## **Bauleitplanung der Stadt Neustadt (Hessen), Kernstadt**

### **Bebauungsplan „Wohnen auf dem Stückertriesch“**

#### **Umweltrelevante Stellungnahmen**

(aus den frühzeitigen Beteiligungsverfahren gem. § 3 Abs. 1 und § 4 Abs. 1 BauGB)

**Anlage**  
Lageplankopie M 1:1.000

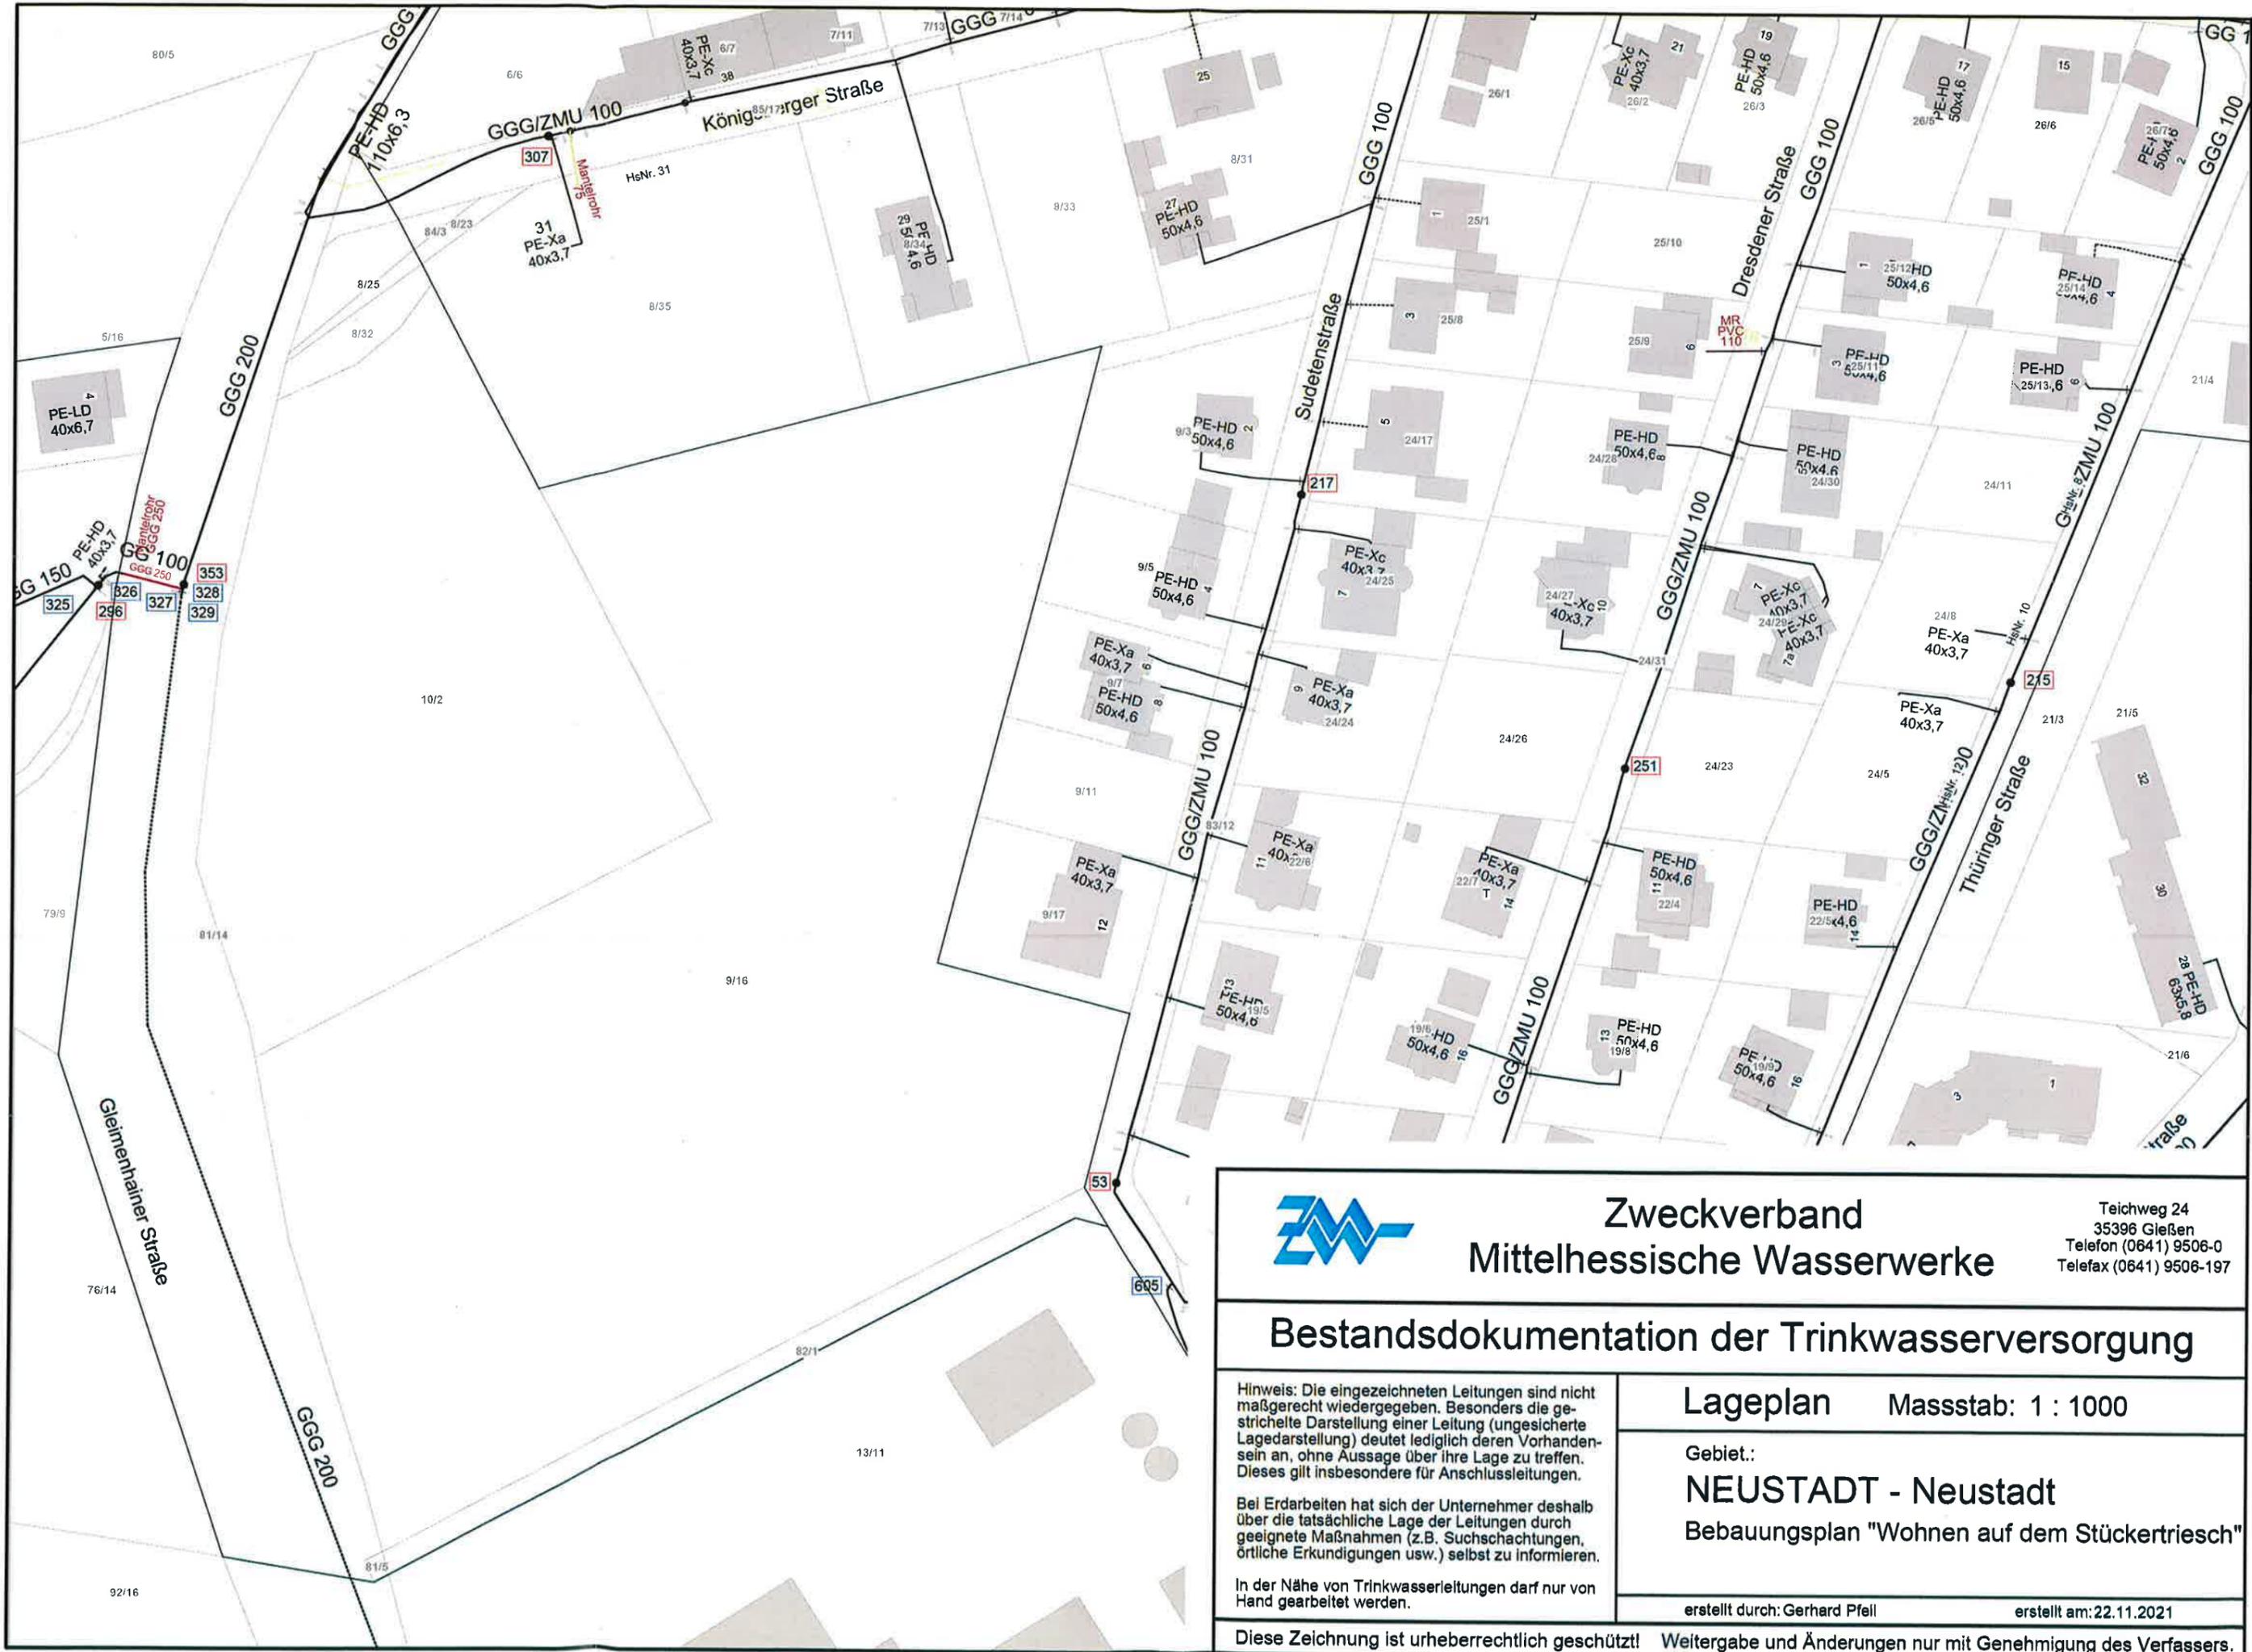
2. Im räumlichen Geltungsbereich des o. g. Bebauungsplans befinden sich keine Anlagen des ZMW.
3. Der räumliche Geltungsbereich des Bebauungsplans befindet sich in einer Höhenlage bis zu 262 m ü. NN und kann nur durch Anschluss an die bestehende Hochzone in der „Leipziger Straße“ mit ausreichendem Druck versorgt werden. Es ist eine längere Anschlussleitung zum Wohngebiet erforderlich und bedeutet darin einen höheren technischen und kostenmäßigen Aufwand.

Wir weisen darauf hin, dass im Brandfall ohne einen Anschluss an die Hochzone innerhalb des Geltungsbereichs des Bebauungsplans aus der öffentlichen Trinkwasserversorgung kein Löschwasser zur Verfügung gestellt werden kann.
